Saksframlegg

Arkivreferanse: 2026/1233-17

Planbehandling - detaljregulering Liøya næringsområde (planID: 50272017004) - merknadsbehandling og sluttvedtak

Statsforvalteren fremmer også planfaglig råd knyttet til planlagt tursti i Grønnplan for Støren innenfor planområdet. Turløypenettet fremgår av kartutsnittet under:

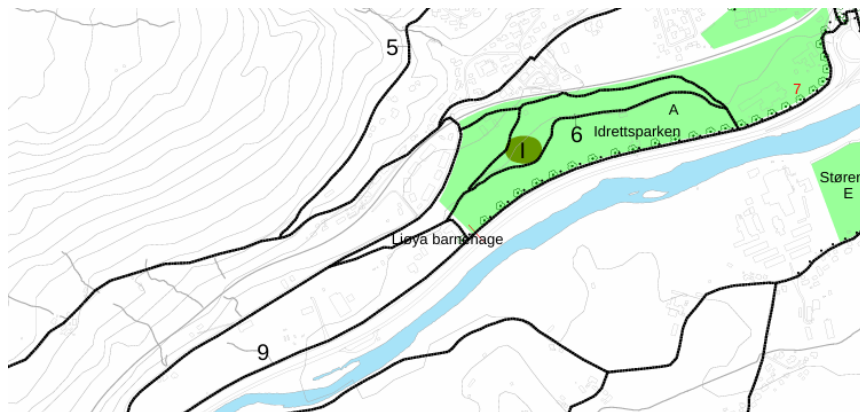
- Fylkesmannen gir et faglig råd om å avvente videre regulering av området inntil det foreligger endelig vedtak for ny kommunedelplan Støren. Reguleringsplanen for Liøya bør sendes på ny høring etter at ny kommunedelplan Støren er vedtatt.
- Fylkesmannen gir faglig råd om at tverrforbindelsen mellom Soknesøran og Liøya gjennom planområdet utredes og vurderes nærmere.

Som det fremgår er det i Grønnplanen foreslått å etablere en tverrforbindelse mellom øvre og nedre kommunal vei i Liøya for å øke tilgjengelighet og turmuligheter. KD vurderer at tiltaket vil være kostbart og vil kreve store terrenginngrep. Gitt de bekymringer Bane Nor har til stabilitet i området og at det er tidskritisk å få vedtatt planforslaget vil ikke KD anbefale å ta rådet til følge. Dette medfører ikke at tverrforbindelsen kan etableres på et senere tidspunkt etter egen godkjenningsprosess.
